(参考) アンカーボルト選定例

(参考) 空調室外機 据付施工例

(参考) 冷媒管接続部開口補修等例

(参考) 室外機接続配管施工例

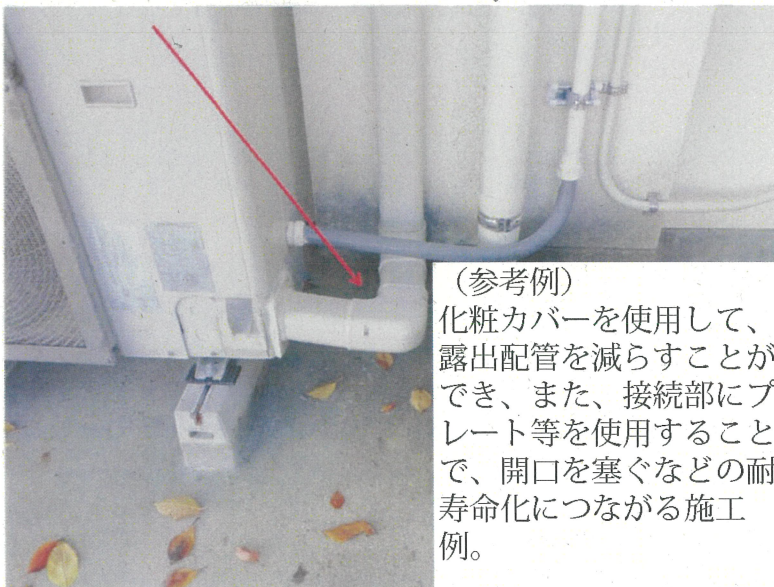
(当初の状況)
接続部付近の露出配管は、空調テープでの施工のため、紫外線などで長く持たない可能性あり。更に、接続部の開口も大きく開いた状態。

(参考例)
化粧カバーを使用して、露出配管を減らすことができ、また、接続部にプレート等を使用することで、開口を塞ぐなどの耐寿命化につながる施工例。

管理棟 ACP-1

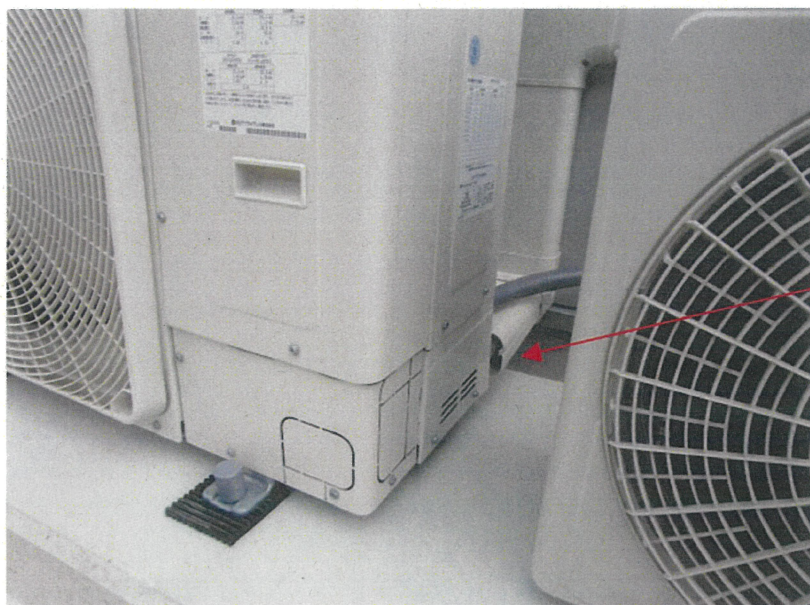
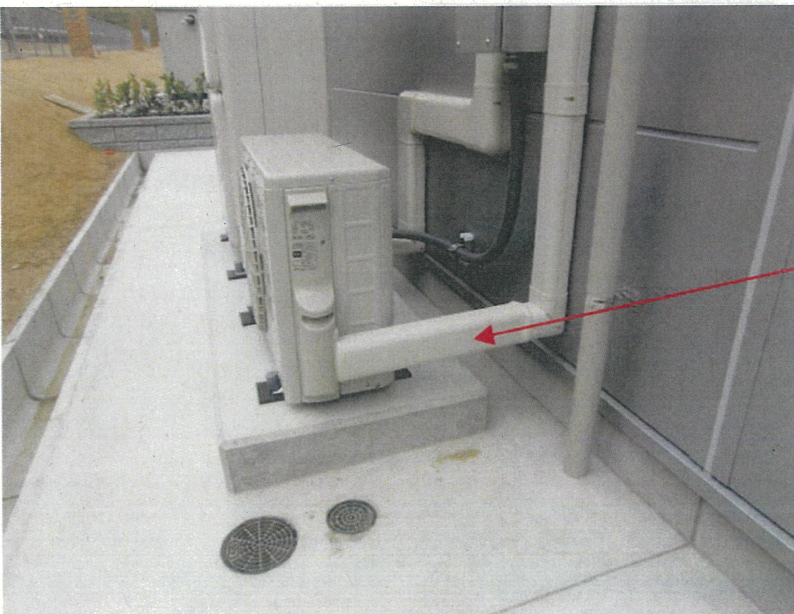
指摘事項処理

室外配管露出部

是正前

是正後

管理棟 ACP-3

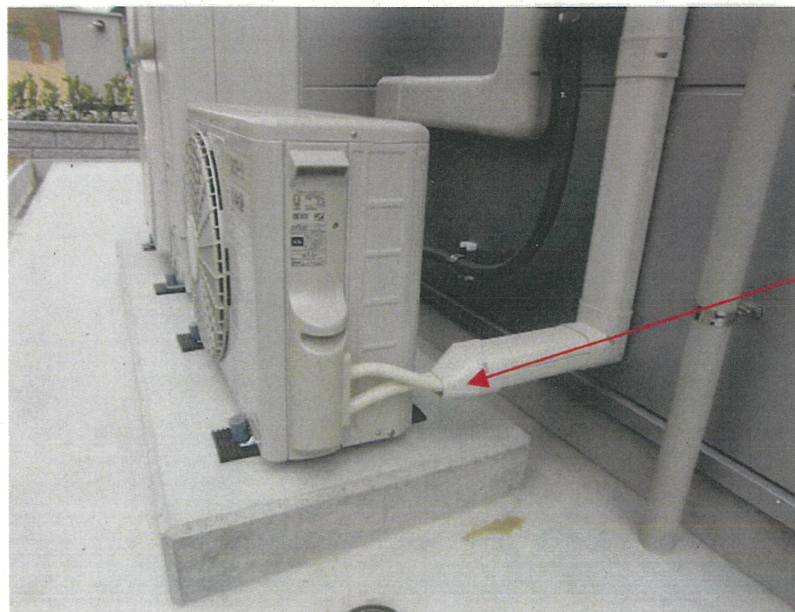
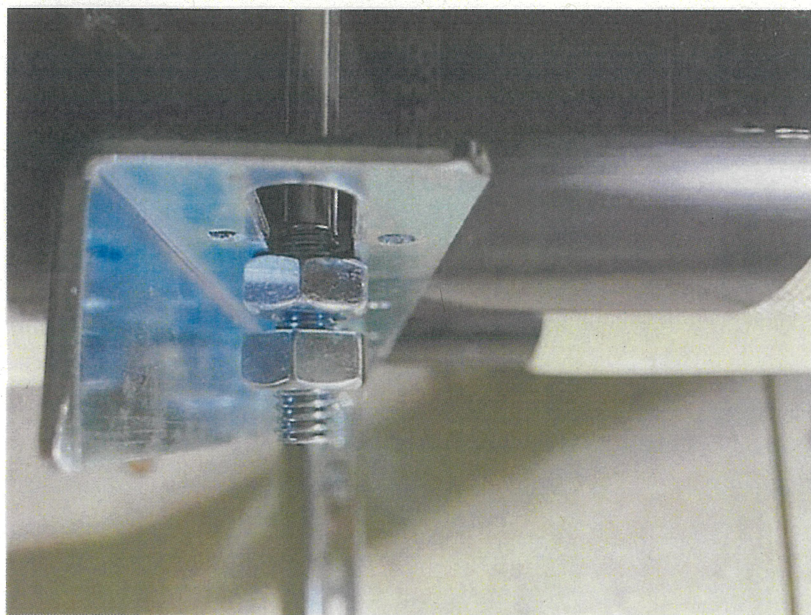
指摘事項処理

室外配管露出部

是正前

是正後

管理棟 ACR-1

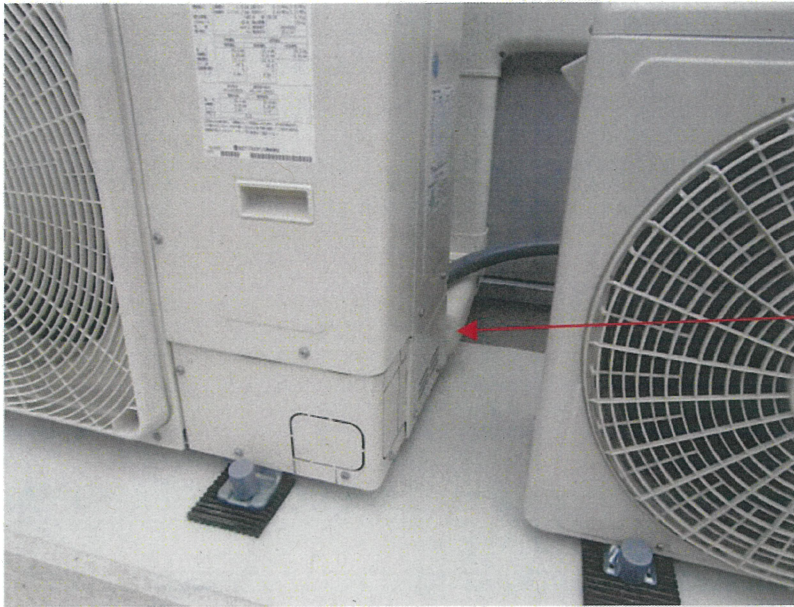
指摘事項処理

室外配管露出部

是正前

是正後

【内容・その他】
ACP-1 室外機
取付ボルトズレ

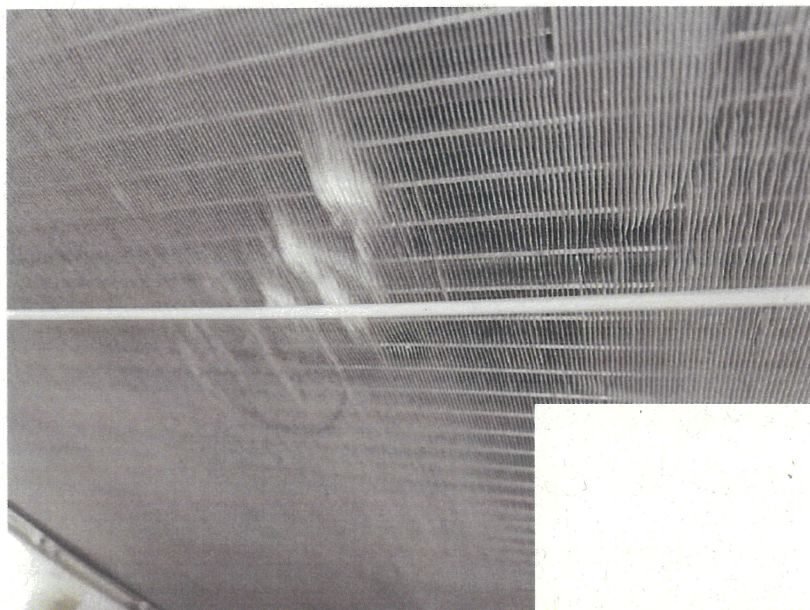
是正前

是正後

ACP-2 室外機
フィン曲がり補修

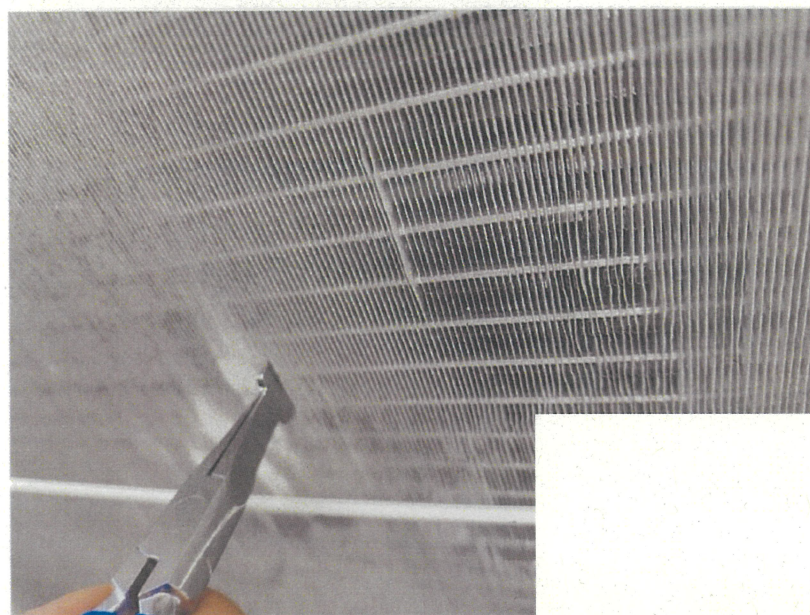
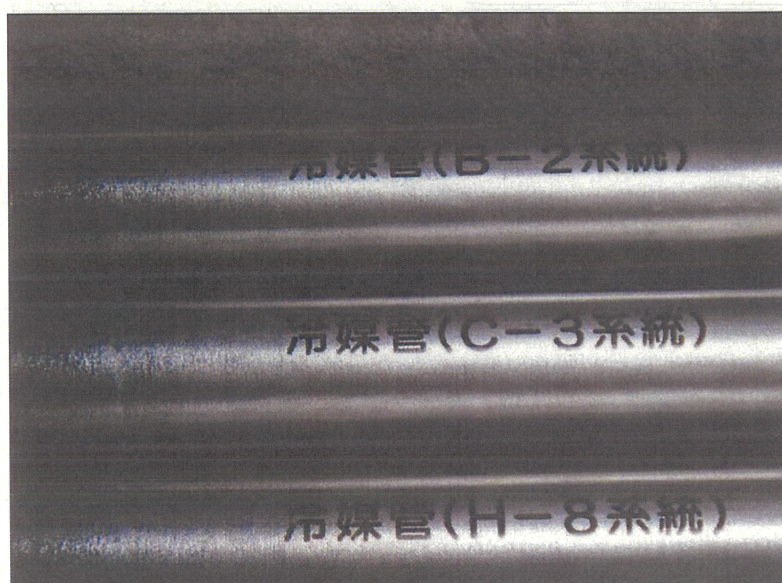
是正前

是正状況

是正後

集中リモコン名称追加

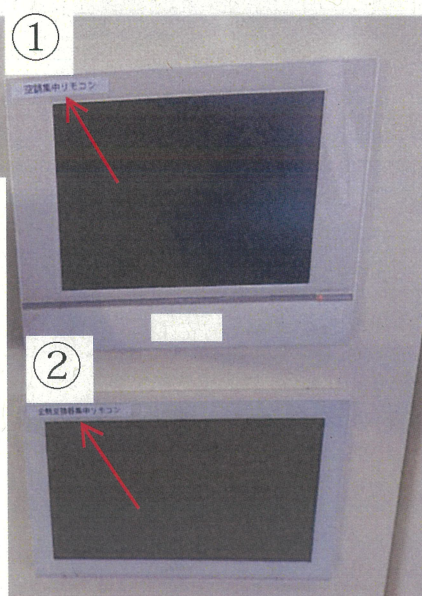
表示がないと、どちらが
空調？換気？分かりにく
いため。

(参考例)
表示の追加
(屋内なのでテプラ可)

①空調用集中リモコン

②換気用集中リモコン

AHU-1

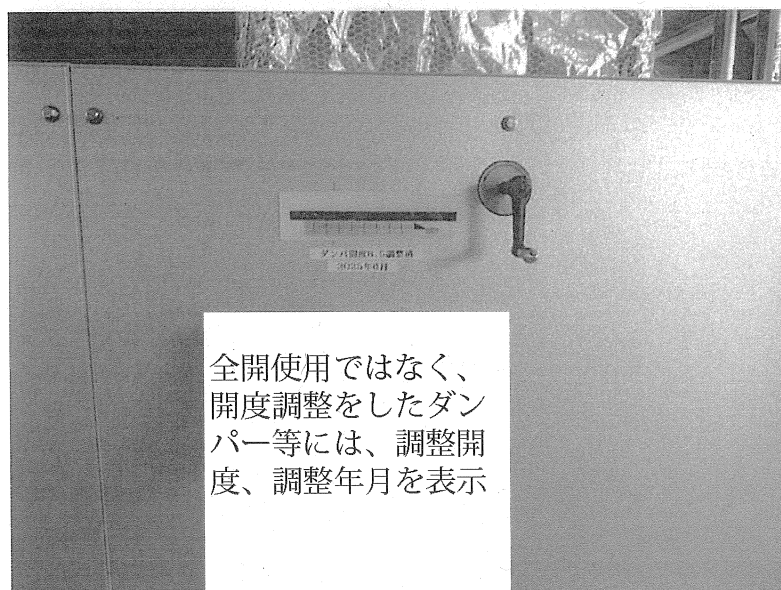
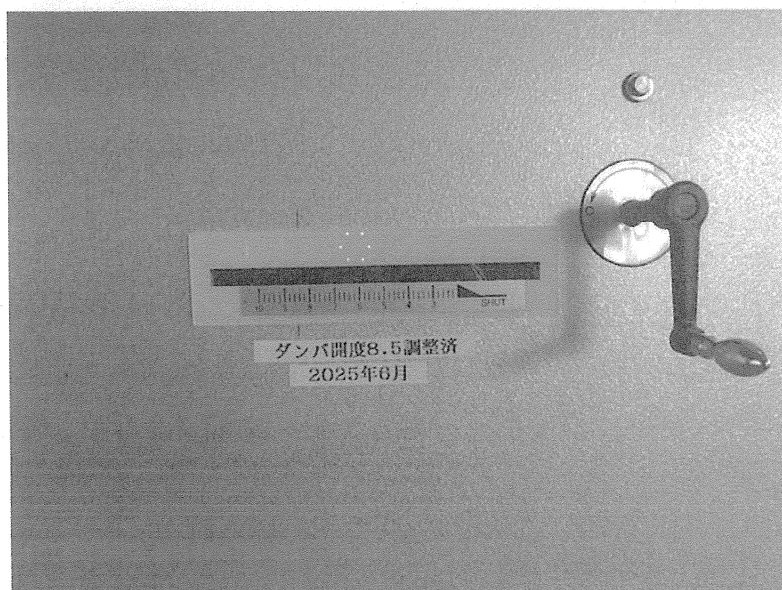
全開使用ではなく、
開度調整をしたダン
パー等には、調整開
度、調整年月を表示

是正後
